平成28年度 通学路点検箇所図

焼津東小学校

3

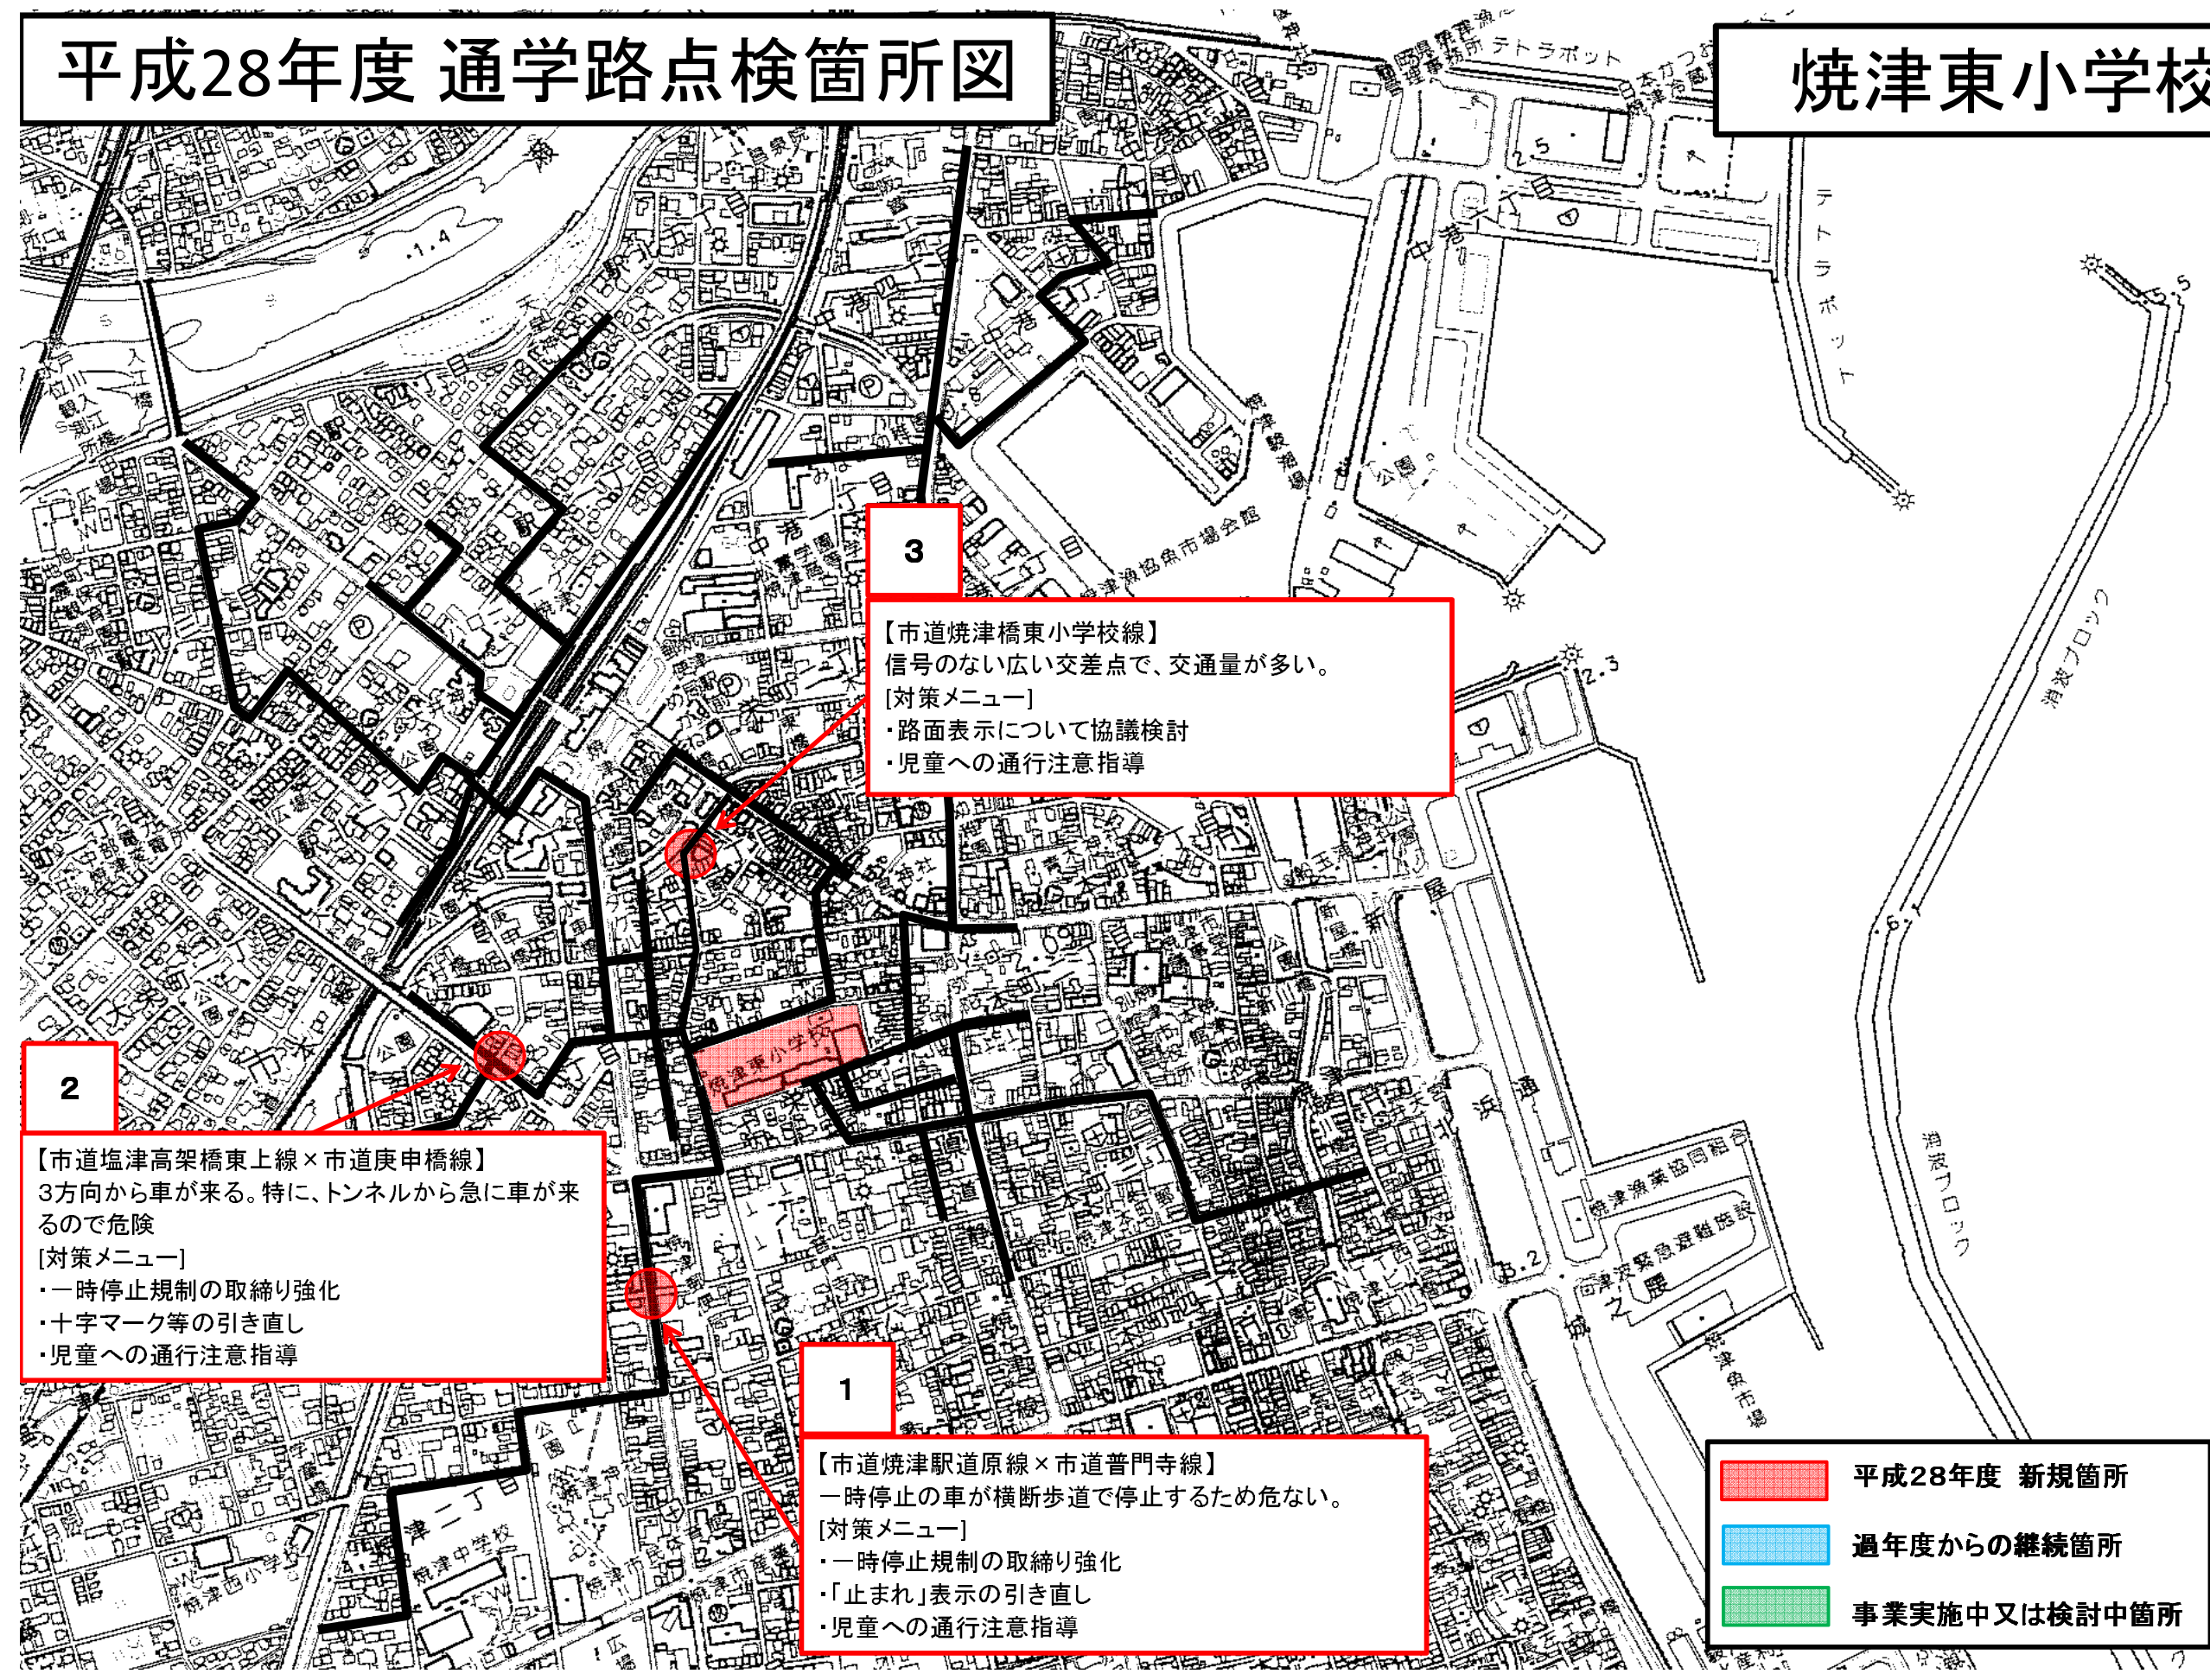
【市道焼津橋東小学校線】
信号のない広い交差点で、交通量が多い。
[対策メニュー]
・路面表示について協議検討
・児童への通行注意指導

【市道塩津高架橋東上線 × 市道庚申橋線】
3方向から車が来る。特に、トンネルから急に車が来るので危険
[対策メニュー]
・一時停止規制の取締り強化
・十字マーク等の引き直し
・児童への通行注意指導

【市道焼津駅道原線 × 市道普門寺線】
一時停止の車が横断歩道で停止するため危ない。
[対策メニュー]
・一時停止規制の取締り強化
・「止まれ」表示の引き直し
・児童への通行注意指導
